REGIONE LIGURIA

***Settore Valutazione Impatto Ambientale e
sviluppo sostenibile***

Oggetto: **[ID: 5003]** Procedimento di Valutazione di
Impatto Ambientale, ai sensi dell'art. 23, del
D.Lgs. 152/2006 e Verifica del Piano di Utilizzo
Terre ai sensi dell'art.9, D.P.R. 120/2017.
Variante alla S.S. 45 "Val Trebbia" dal km
31+500 (Costafontana) al km 35+600
(Montebruno). 2° stralcio funzionale. Progetto
Definitivo. Proponente: Società ANAS S.p.a.
*Integrazioni - Trasmissione osservazioni
Regione Liguria*

Figura 20: Planimetria nuovo ponte sul Trebbia

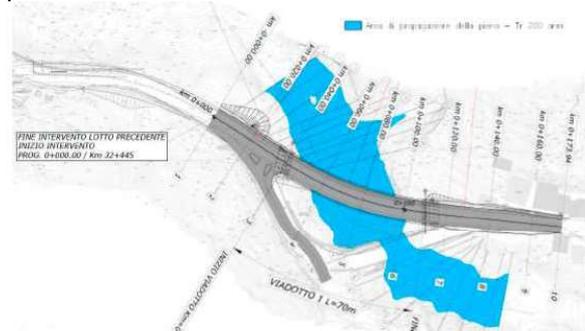
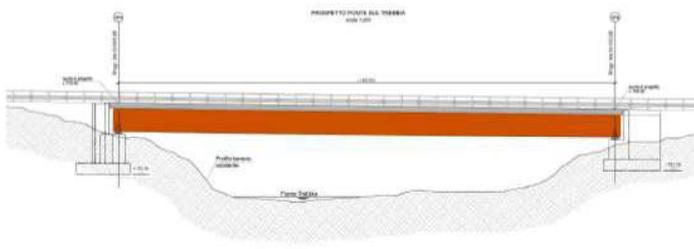
In base alla documentazione visionata nel 2020 soltanto la prima tratta del progetto andava ad interferire direttamente con l'ambiente del fiume Trebbia, mediante un viadotto (VI05) a due campate aventi luce rispettivamente di 40 m e 30 m per uno sviluppo complessivo di 70m, con la previsione di una pila in alveo. Nella nuova documentazione, con particolare riferimento al documento di riscontro alle osservazioni (T00EG01GENRE01_A_riscontro a richieste MASE), si legge che è stata eliminata la pila in alveo prevedendo una nuova opera di attraversamento costituita da un ponte a luce unica di 69 metri, con le spalle posizionare al di fuori dell'alveo e dell'area di esondazione per un tempo di ritorno pari a 200 anni.

A questo proposito nel documento generale sopra citato viene prioritariamente evidenziato che, rispetto al progetto visionato nel 2020, è stato variato il progetto relativo alla tipologia di attraversamento del fiume Trebbia, con l'eliminazione della pila in alveo e quindi con l'eliminazione di un elemento evidentemente pesantemente impattante sulla qualità morfologica del corpo idrico. Circa la nostra specifica richiesta di valutazione dell'IQM viene rimandato alla fase successiva. Riteniamo a tale riguardo, in relazione anche alla sopravvenuta variante progettuale, che tale posticipo, che si suppone in riferimento alla fase di progettazione esecutiva, sia assentibile.
